(仮称) 藪川地区風力発電事業
環境影響評価方法書
補足説明資料

令和 5 年 8 月

株式会社グリーンパワーインベストメント

風力部会 補足説明資料 目次

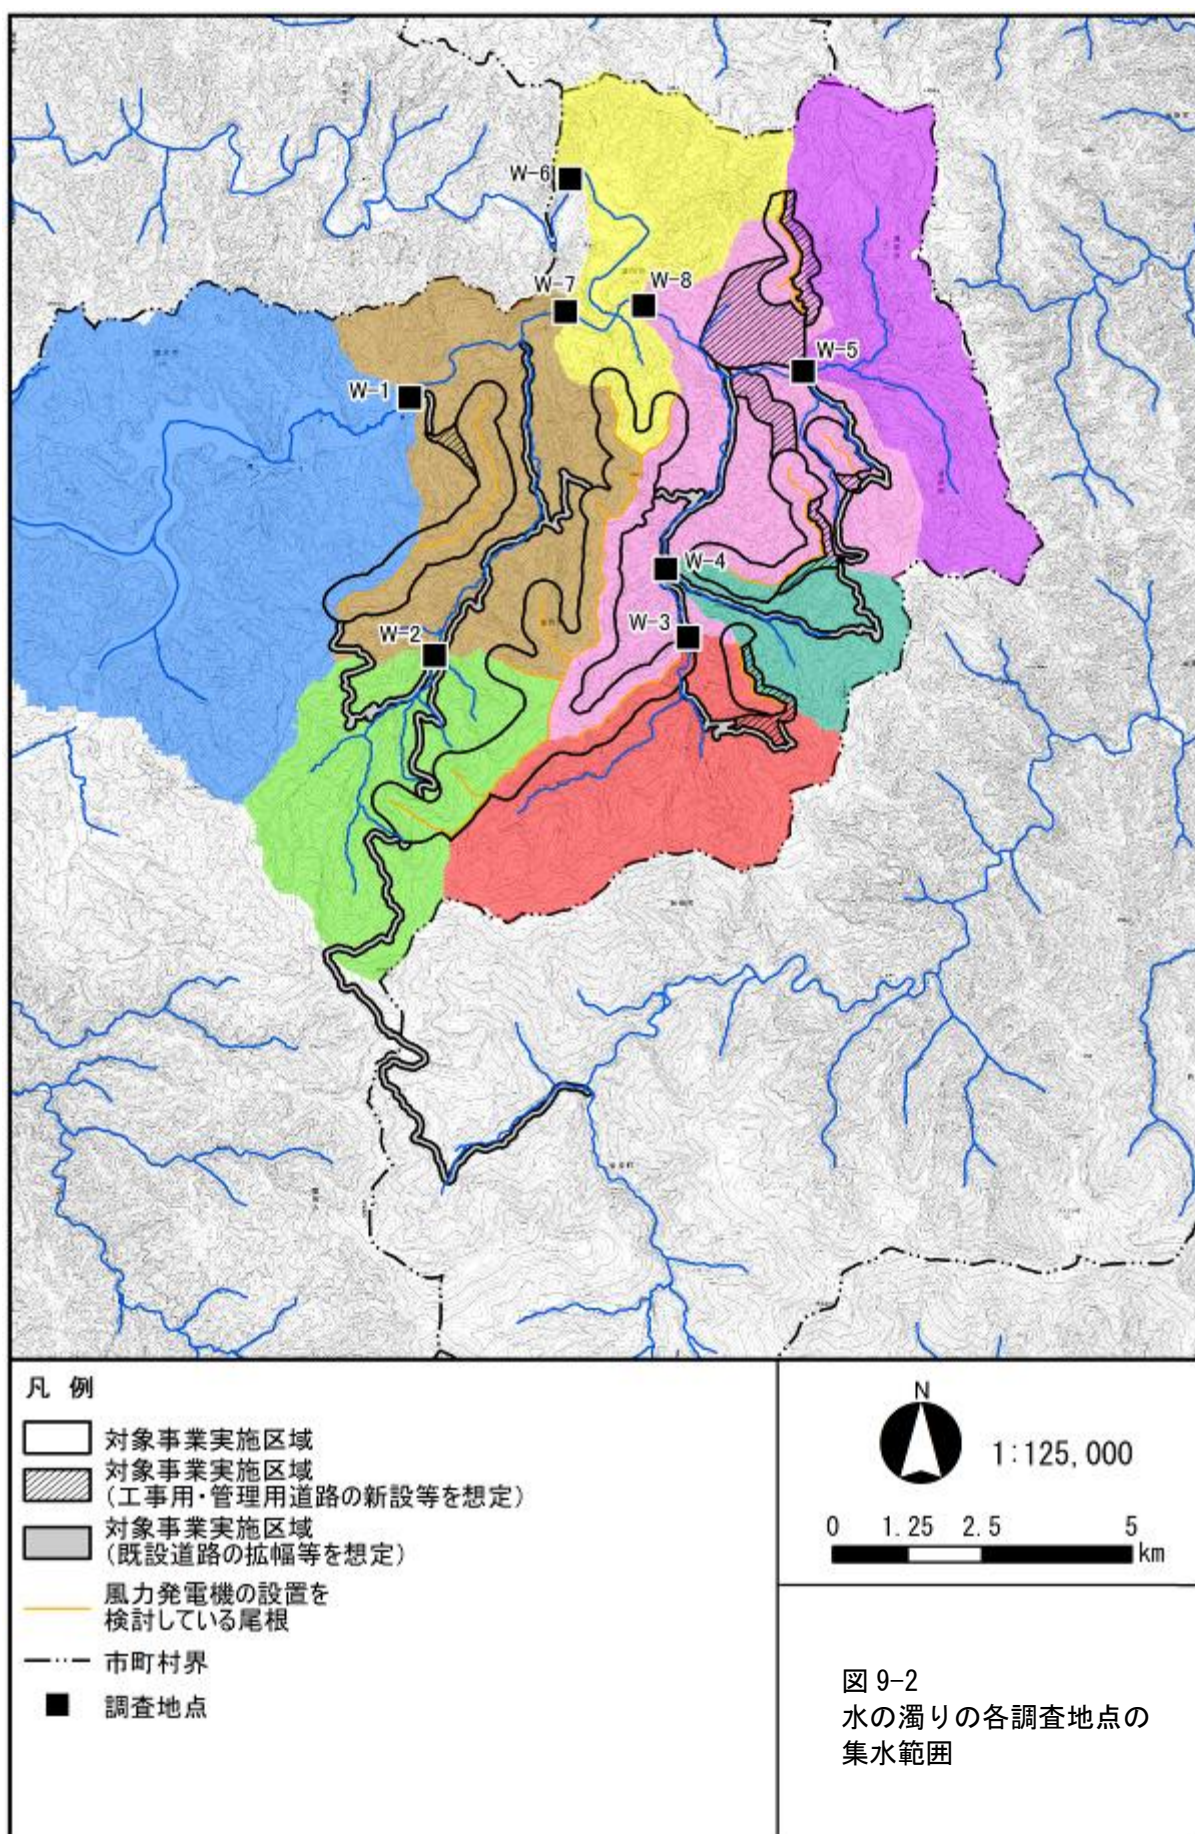
集水域の図（図 9）の作成、ありがとうございます。図 9 と風車の候補地点（図 1）を重ね合わせると、ほとんどの風車ヤードや新設道路からの排水は調査地点 W6 に集約されています。W6 は全体を評価するには適切かもしれませんが、個々の風車ヤードや道路建設に伴う濁りの発生を評価するには領域が大きすぎます。調査の安全性には配慮しつつ、今一度検討して下さい。

ご指摘を踏まえて、対象事業実施区域東側及び西側それぞれの排水を評価する地点として、図 9-2 に示すとおり、逆川取水堰堤の湛水区間より上流部、調査地点 W-1、W-5 の下流部それぞれに調査地点を追加し、水の濁りの発生する領域の細分化に努めます。

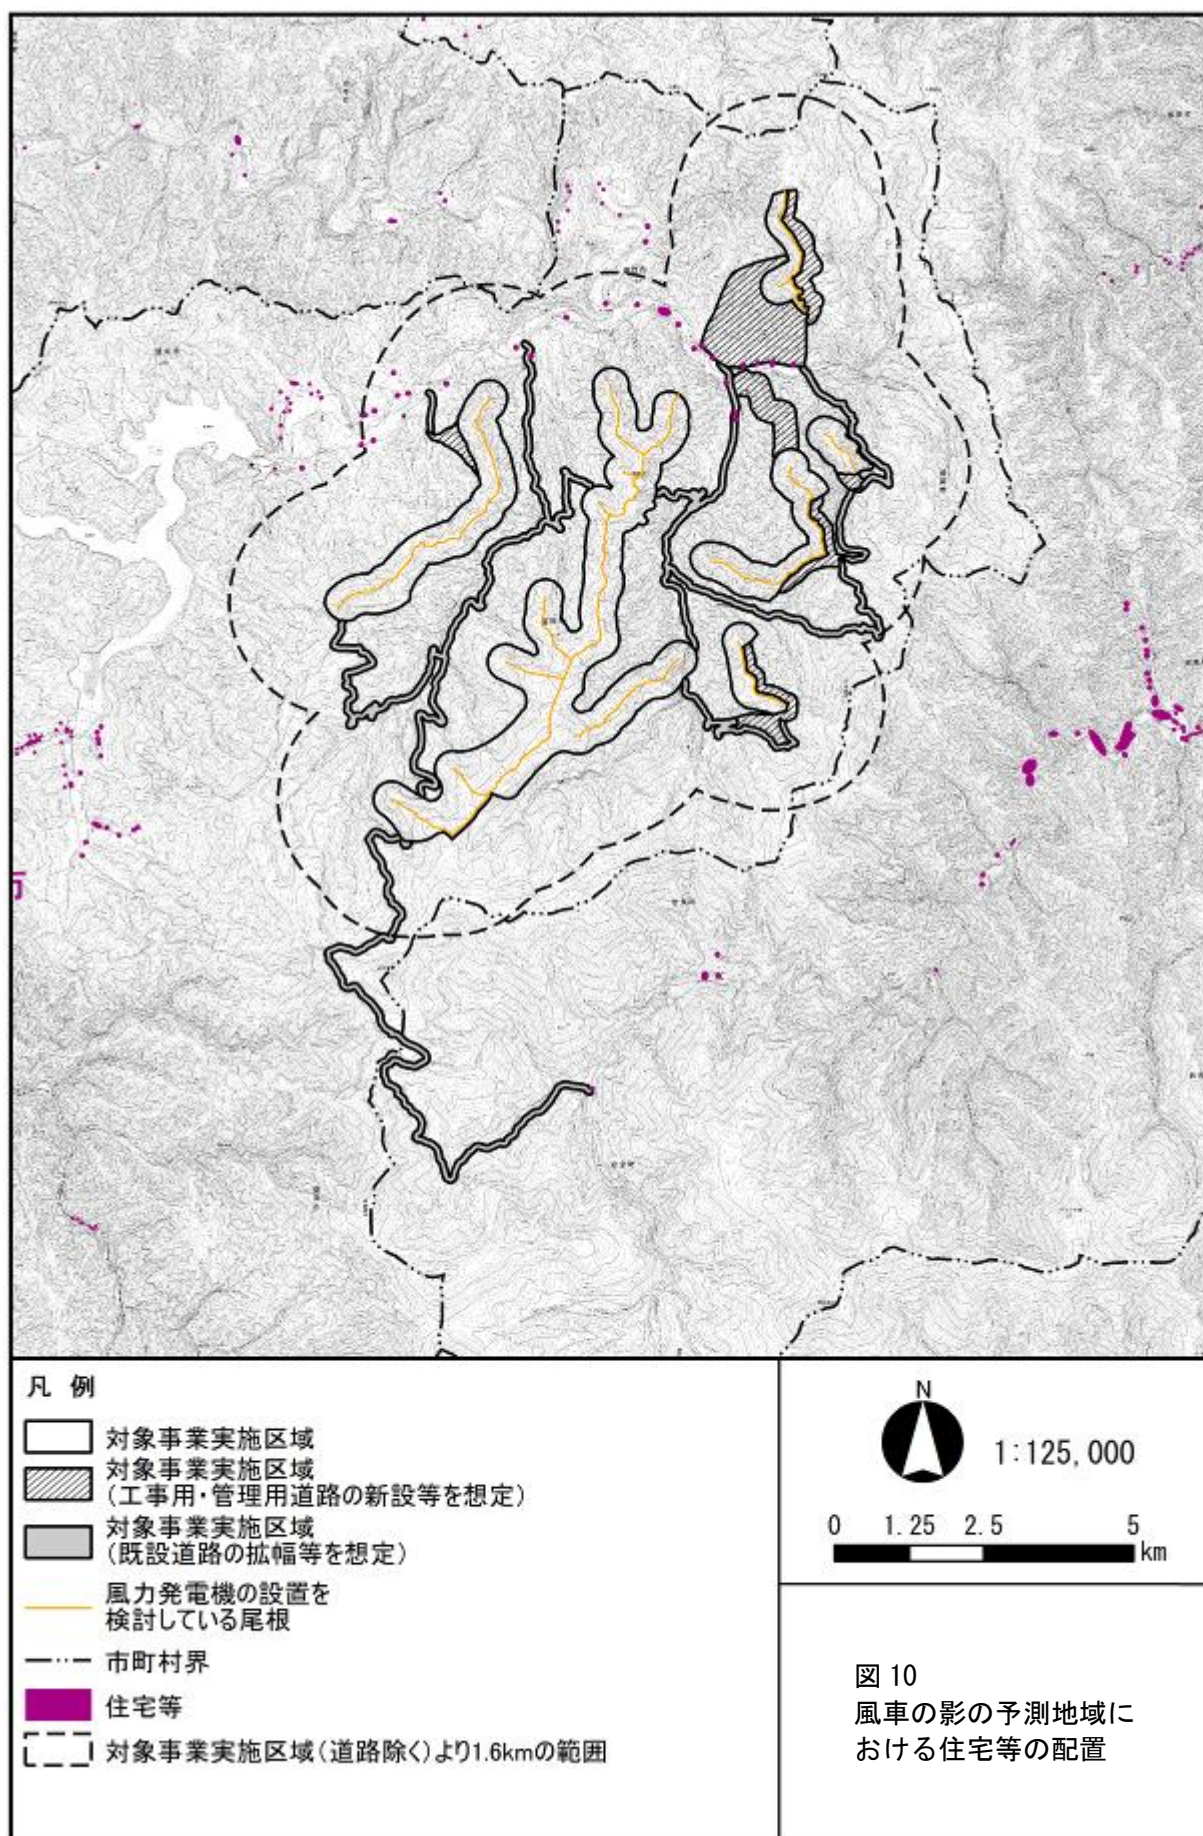
7. 予測地域及び予測地点に記載のある予測地域について、住居等の位置情報とともに地図上に示してください。

風車の影の予測地域における住居等の配置は、図 10 に示すとおりです。
